**COMPTE RENDU DU 4EME ATELIER DE CONCERTATION SUR LES ZONES D'EXPANSION DES
 CRUES DU CALAVON-COULON
 22 JANVIER 2018 - MAISON DU PARC DU LUBERON, APT**

Objectifs de l'atelier n°4

L'Urbane :

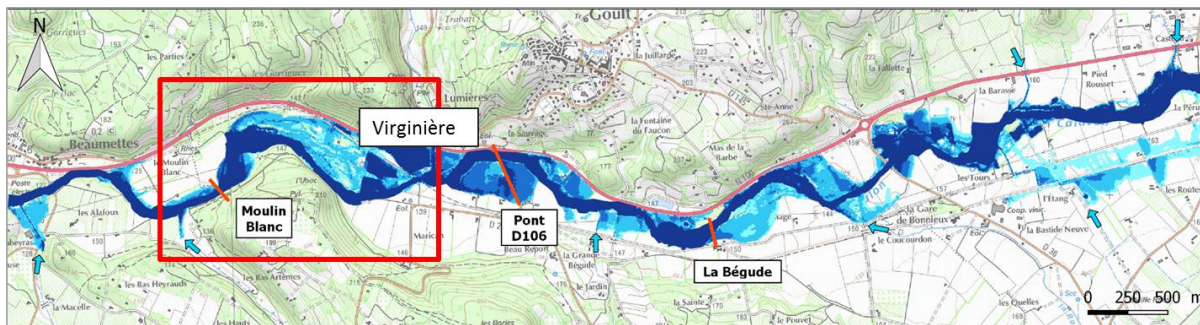
L'Urbane est un des secteurs qui écrête le mieux sur le bassin. Son écrêtement naturel au pic de crue est d'environ **23 m³/s** pour une Q100.

Pentes fortes, présence de nombreuses habitations et écrêtement déjà important donc pas de possibilités d'aménagement, mais **zones actuelles à protéger**.
